СОЕДИНЕНИЯ ТРУБОПРОВОДОВ РЕЗЬБОВЫЕ
ШТУЦЕРА ВВЕРТНЫЕ С КОНЦОМ ПОД
ВРЕЗАЮЩЕЕСЯ КОЛЬЦО

ГОСТ
24504—80Tube connections. End unions for cutting ring.
Construction

Изменение № 2 ГОСТ 24504—80 Соединения трубопроводов резьбовые. Штуцера ввертные с концом под врезающееся кольцо. Конструкция
 Принято Межгосударственным Советом по стандартизации, метрологии и сертификации (протокол № 10 от 04.10.96)
 Зарегистрировано Техническим секретариатом МГС № 2291

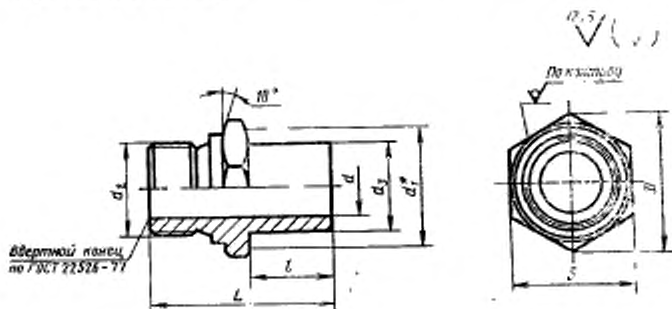
Пункт 2. Чертеж. Заменить значение: 10° на 10° max ;
